710 - INSP
ISO/IEC 17020
Origineel verslag

Verslagnummer: 5/29012025/42750/1/1

Inspectie adres: Koninksemstraat 200, 3700
Tongeren-Borgloon (België)
De fundering dateert van: Voor 1 oktober 1981
Type:

Datum van de keuring: 29/01/2025
Eigenaar:
Type lokalen: Huis
Private hoogspanningscabine: Nee

Elektrisch bord

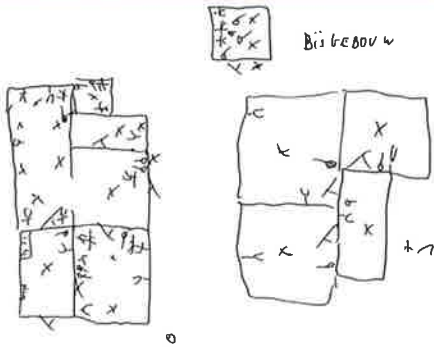
- De controle van een/meerdere foutlussen is niet afdoende. - oAfd 6.5.7.2.b.4.d; oAfd 6.4.6.4.b.4
 - Er is geen deur aan het bord. - oAfd 4.2.2.3; oAfd 4.2.2.1.b; oAfd 5.3.5.1

- Het eendraadsschema en situatieplan zijn niet aanwezig. - oAfd 3.1.2.1
 - De kringen, de onderbrekingstoestellen en of de beschermingstoestellen zijn niet duidelijk en zichtbaar gekenmerkt. - Afd 3.1.3

- De houders van de penautomaten zijn niet uitgerust met een kaliberstuk. - oAfd 5.3.5.5.a
- Extra opmerking: Zekering
- Een of meerdere stopcontacten zijn niet van kinderbeveiliging voorzien. - oAfd 4.2.2.3.b; Afd 8.2.1; Afd 8.2.2
